Plan de movilidad en el casco central del distrito de Tres Ríos del cantón de La Unión de Cartago.

**ESCUELA DE INGENIERÍA EN CONSTRUCCIÓN
CONSTANCIA DE PRESENTACIÓN PÚBLICA DEL PROYECTO DE GRADUACIÓN**

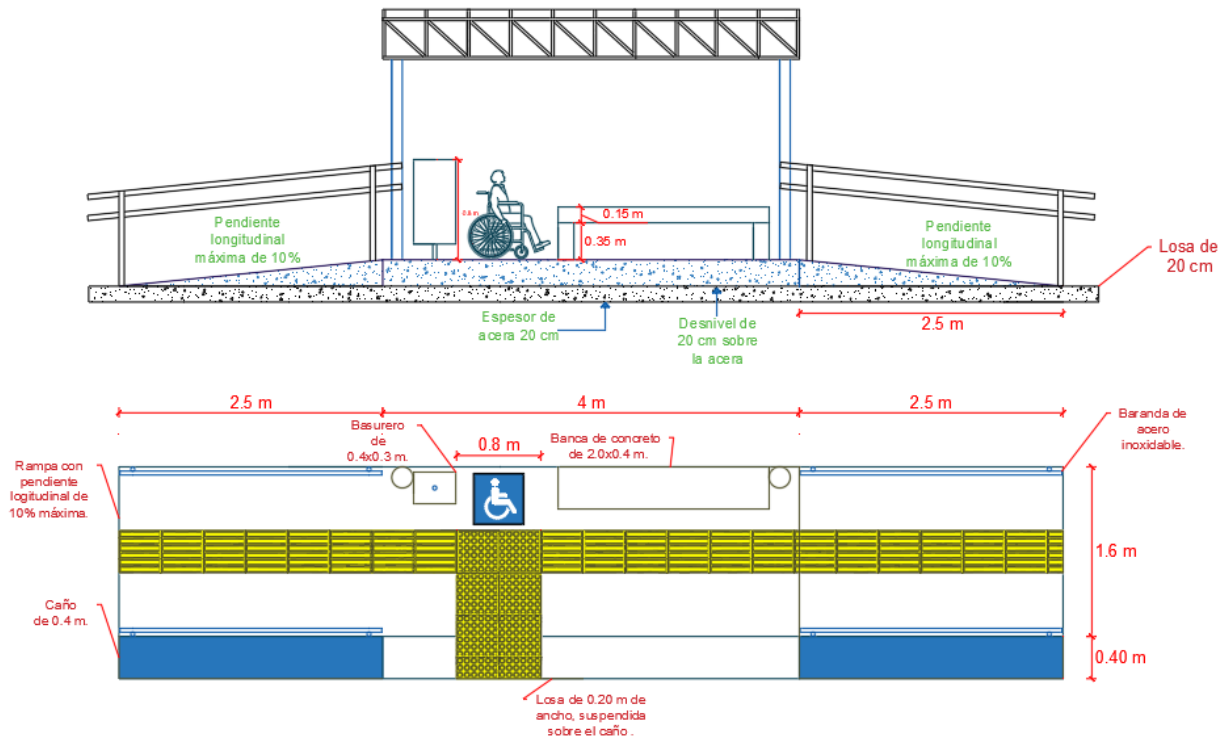
Figura 198. Detalle de modificaciones en las paradas de autobús.
